REF. CONTRATO DE CONSULTORÍA N° 00934 DE 2025 ESTUDIOS PARA LA DELIMITACIÓN DE LA RONDA HÍDRICA DE LA QUEBRADA LAS GACHAS EN EL MUNICIPIO DE GUADALUPE, SANTANDER.

ASUNTO: Solicitud de ajuste de plantilla para la elaboración de mapas del según Oficio de la CAS SLP.1422.2025 – 24-11-2025.

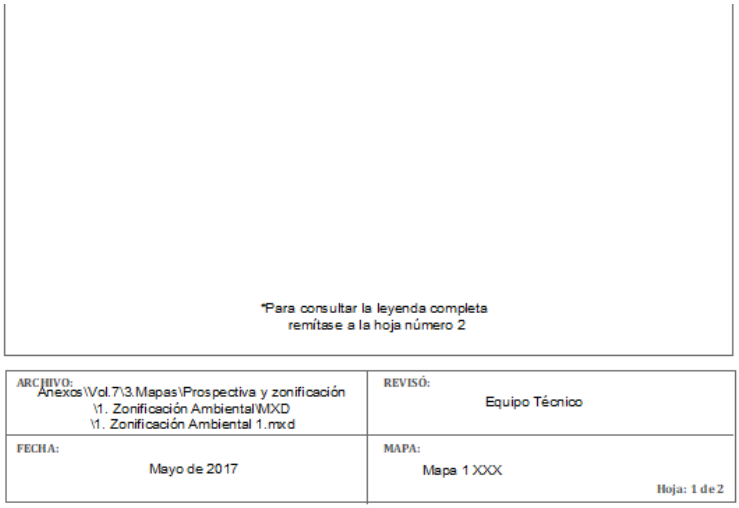
Con el objetivo de dar cumplimiento a lo establecido en la guía metodológica y a los estándares cartográficos oficiales, solicitamos realizar los ajustes detallados a continuación en la plantilla de mapas tomando como base la distribución propuesta en el Anexo 1:

b. Nombre de empresa solicitante y empresa consultora: agregar a los logos de consultor y de la autoridad ambiental etiquetas de "Consultor:" y "Supervisor:".

c. Localización del proyecto: Localización político administrativa del proyecto hasta el nivel municipal (Colombia, Santander, Guadalupe).

d. Nombre del mapa: se sugiere modificar plantilla incorporando casilla bajo la localización para darle visibilidad al nombre específico del mapa (ej. Mapa 2. Elementos constituyentes)

e. Sistema de referencia: Marco geocéntrico nacional de referencia MAGNA-SIRGAS / Origen-Nacional

Esta información se sugiere ubicarla en el espacio que tiene la plantilla, titulado como "FUENTE"

f. Fuente de información de la cartográfica básica: número de planchas IGAC, escala, fecha e información pertinente (modificaciones). Se sugiere incluir en este espacio ventana con las planchas.

g. Fuente de información de la cartográfica temática: ortofoto, escala, fecha de interpretación e información pertinente acorde con la temática.

Se sugiere ubicar la fuente de información cartográfica básica y temática en el espacio que tiene la plantilla, titulado como "INFORMACIÓN CARTOGRÁFICA"

h. Escala de trabajo: escala en texto (ajustado según el mapa)

i. Escala de presentación: escala en barra y texto (ajustado según el mapa)

Se sugiere ubicar la escala de trabajo y la escala de presentación en el espacio que tiene la plantilla, titulado "ESCALA" modificándolo para la inclusión de ambas escalas

k. Grilla de coordenadas: ajustada al sistema de referencia

p. Número del mapa: se sugiere incorporar codificación que el consultor seguirá en el espacio titulado como "MAPA"
